Dokumentation Ortsbegehung 17.04.2018 Anlage03 zur Drucksache 0125/2021/IV

Amt für Verkehrsmanagement

Protokoll zur Ortsbegehung Rohrbach 17.04.2018 - Eichendorffschule

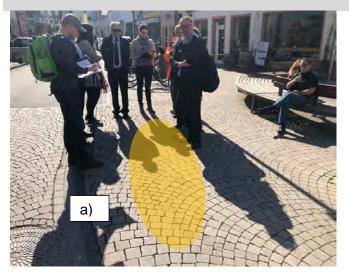
Nummer:	6-012
Verortung:	Rathausstraße # Amalienstraße
Problembeschreibung:	Parkplatz auf Gehweg
Vorschlag:	Poller installieren, bis zu 3 Poller anordnen um das Parken im Knoten zu unterbinden. Vor der Umsetzung den/die Eigentümer der Postfiale in Kenntnis setzen.
Anmerkung:

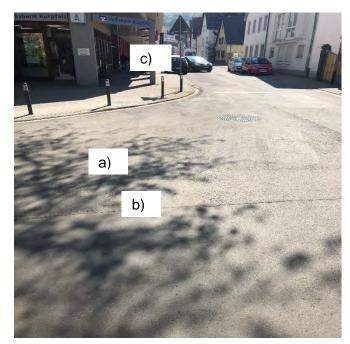
Nummer:	6-019
Verortung:	Herrenwiesenstraße # Achim-von-Arnim-Straße
Problembeschreibung:	Bewuchs als Sichtbehinderung für Verkehrsteilnehmende
Vorschlag:	Grünschnitt anordnen
Anmerkung:

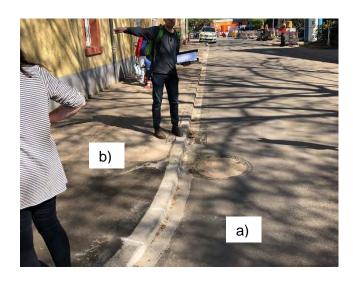
Nummer:	6-020
Verortung:	Rathausstraße # Herrenwiesenstraße
Problembeschreibung:	Kinder die von der Leimer Straße kommen, queren diesen Knoten. Außerdem ist die Straße schlecht trassiert. Autos parken direkt vor der Volksbank.
Vorschlag:	 a) Fußgängerüberquerung planen b) Bauliche Maßnahmen für bessere Trassierung c) Parkplatz durch Grenzmarkierung oder bauliche Maßnahmen freihalten
Anmerkung:

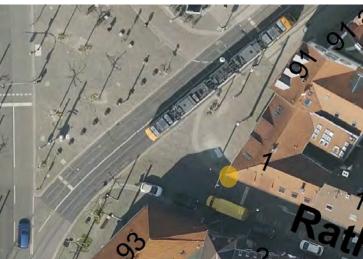
Nummer:	6-023
Verortung:	Rathausstraße # Karlsruher Straße
Problembeschreibung:	Ständige Knotenparker, die das Queren von Kindern und besonders vonälteren Menschen erschweren.
Vorschlag:	Absolutes Halteverbot anordnen
Anmerkung:

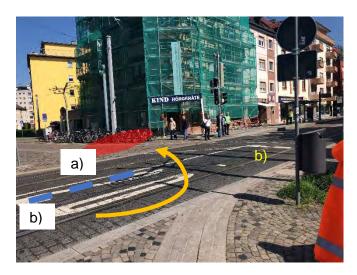
Nummer:	6-024
Verortung:	Rathausstraße # Karlsruher Straße
Problembeschreibung:	Faktisch gesehen hält kein Kfz vor dem Stoppschild. Der Rechtspfeil wird teilweise ignoriert.
Vorschlag:	Vorziehen der Haltelinie
Anmerkung:

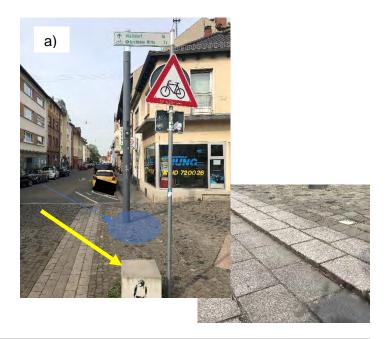
Nummer:	6-030
Verortung:	Heinrich-Fuchs-Straße
Problembeschreibung:	VZ verblasst.
Vorschlag:	VZ austauschen
Anmerkung:
